dot. omyłki w części graficznej ekspertyzy technicznej budynku B WWS nr 5 w Sosnowcu przy ul. Plac Medyków 1.

WYJAŚNIENIE DOTYCZĄCE OCZYWISTEJ OMYŁKI W OPRACOWANIU:

„ANEKS DO EKSPERTYZY TECHNICZNEJ”

OBIEKT:	budynek B Wojewódzkiego Szpitala Specjalistycznego w Sosnowcu
ADRES:	41-200 Sosnowiec, Pl. Medyków 1
INWESTOR:	Wojewódzki Szpital Specjalistyczny Nr 5 im. Św. Barbary w Sosnowcu 41-200 Sosnowiec, Pl. Medyków 1

Poniżej wycinek pokazujący omyłkę.

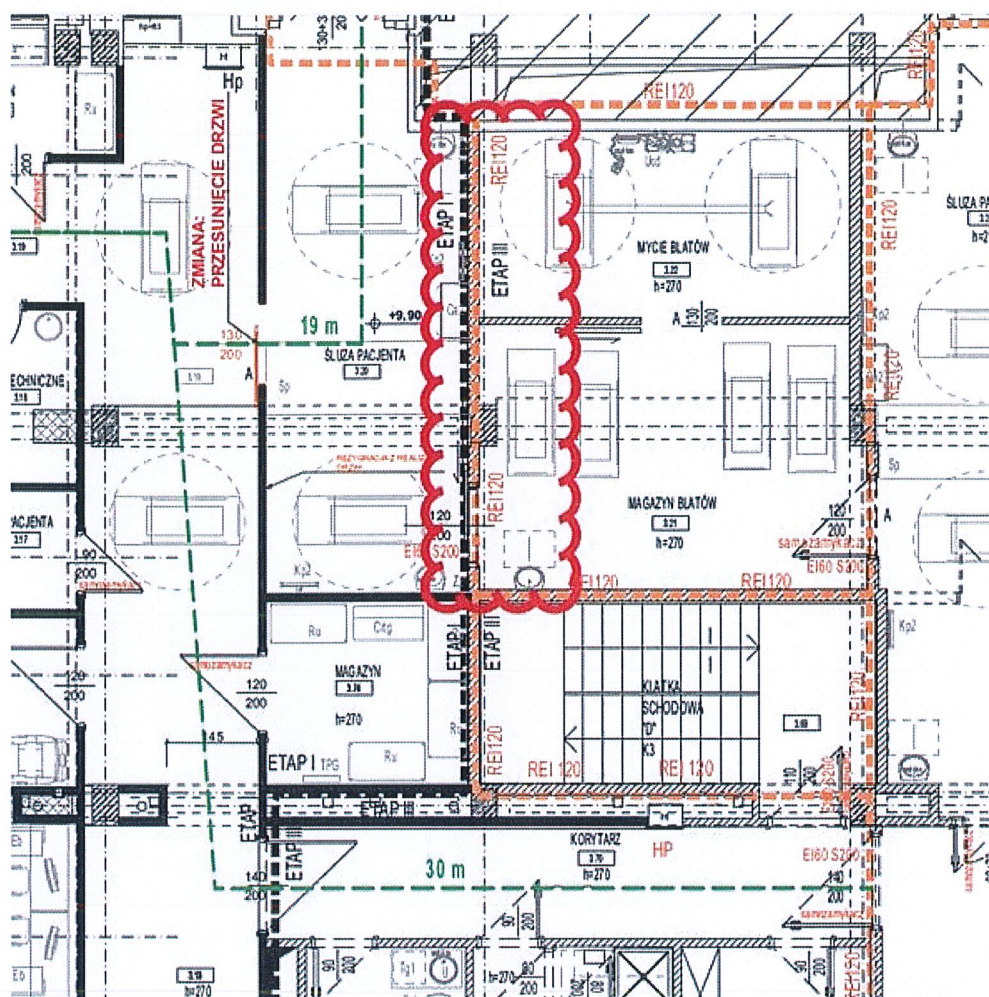
Na tym samym rzucie w części rysunkowej omyłkowo oznaczono ścianę w klasie odporności ogniowej REI120 i drzwi w niej występujące w klasie odporności ogniowej EI60 S200. Podział na strefy pożarowe został przewidziany w ścianie równoległej do ściany omyłkowo oznaczonej jako ściana w klasie odporności ogniowej REI120 i do tego miejsca obliczana jest długość dojścia 30 m z sali operacyjnej A i pomieszczenia przygotowania personelu.

Omyłkowo oznaczona ściana wraz z drzwiami nie stanowi podziału na strefy pożarowe, poniżej przedstawiony wycinek rysunku wskazuje przedmiotową omyłkę. Jak wspomniano powyżej przebieg ewakuacji był jednym z elementów aneksu a obrazują go zielone linie prowadzone od sali operacyjnej i pomieszczenia przygotowania personelu do sąsiednich stref pożarowych. Taki układ został przedstawiony w pierwotnej ekspertyzie i nie uległ on zmianie podczas opracowywania aneksu. Oczywiście przesuwne drzwi wpięte będą w system sygnalizacji pożarowej. Pomieszczenia, które zostały oddzielone pożarowo tworzą strefę pożarową z częścią, gdzie powstały zmiany i nie ma podstaw do oddzielania ich. Powrót do pierwotnej wersji nie wpływa na stan ochrony przeciwpożarowej obiektu ani na przebieg ewakuacji.

Do wyjaśnienia dołącza się skorygowany rysunek nr 3A bez omyłkowo wprowadzonego oznaczenia stanowiący SPROSTOWANIE DO ANEKSU DO EKSPERTYZY TECHNICZNEJ dotyczącej stanu ochrony przeciwpożarowej.
